Azione correttiva di sicurezza (*Field Safety Corrective Action, FSCA*) per un errore del braccio del pipettatore dello strumento Tomcat™

Tutti gli strumenti Tomcat™ con numero di catalogo: ASY-07379 / RASY-07379

Figura 1. Posizione del braccio del pipettatore dello strumento Tomcat.

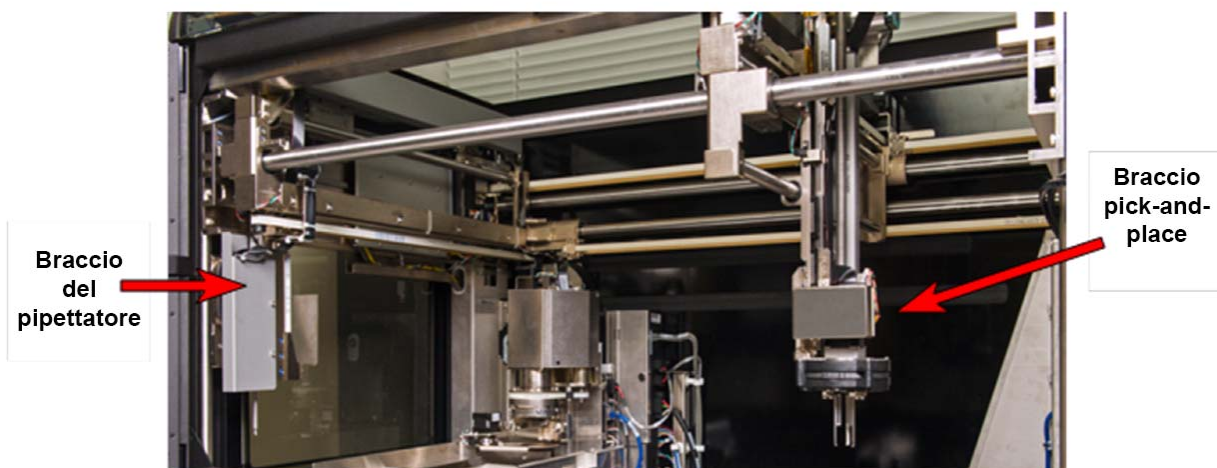
Hologic ha individuato la causa di questo problema in un'anomalia del software che, in rari casi, può impattare sul braccio del pipettatore dello strumento Tomcat (Figura 1) provocando uno sfalsamento della posizione dell'estremità del puntale che è più bassa del normale. In tal caso, lo strumento visualizza l'errore con codice 18 e/o è possibile udire un clic o un rumore di raschiamento dovuti al contatto dell'estremità del puntale con la predella (Figura 2).

- Un aggiornamento del software volto a correggere l'anomalia del software è disponibile per l'installazione in loco da parte di un rappresentante Hologic. L'aggiornamento del software impedirà che il problema si presenti nuovamente, correggendo i movimenti di inizializzazione durante la routine di rientro del braccio del pipettatore. Hologic contatterà i clienti per pianificare l'aggiornamento del software.

Figura 2. Posizione della predella.

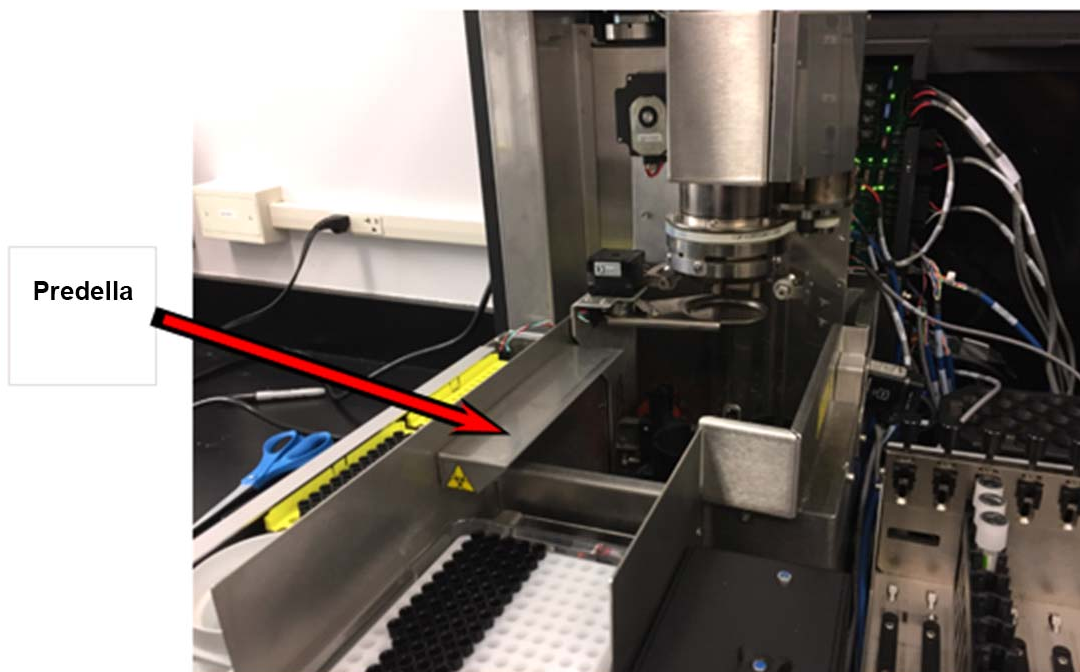
Non sono stati riportati risultati non corretti dei campioni associati a questa anomalia. Sebbene, a quanto pare, lo sfalsamento della posizione delle estremità del puntale abbia luogo a bassa frequenza, se si verifica, il contatto dell'estremità del campione con la predella può esitare in risultati dei campioni non corretti a causa della contaminazione dell'estremità stessa o per la perdita di volume dall'estremità. **NOTA:** Tomcat non rilascia alcun risultato, tuttavia, risultati potenzialmente errati possono verificarsi su campioni che vengano testati dopo il processamento sul Tomcat.

- Se, prima di ricevere l'aggiornamento del software, viene rilevato l'errore con codice 18 oppure è udibile un suono come un "clic" o un raschiamento quando il braccio del pipettatore si muove in prossimità della predella, sospendere l'utilizzo dello strumento Tomcat e contattare il Servizio di Assistenza Tecnica Hologic. Un rappresentante Hologic contatterà il cliente per dare la massima priorità all'installazione dell'aggiornamento del software.
- Si prega di inoltrare la presente notifica ad altre organizzazioni che possono essere coinvolte dall'azione in oggetto.
- Si prega di compilare, firmare e rinviare il Modulo della risposta cliente al Servizio di Assistenza Hologic Molecular, utilizzando le informazioni di contatto fornite nel modulo o elencate di seguito.
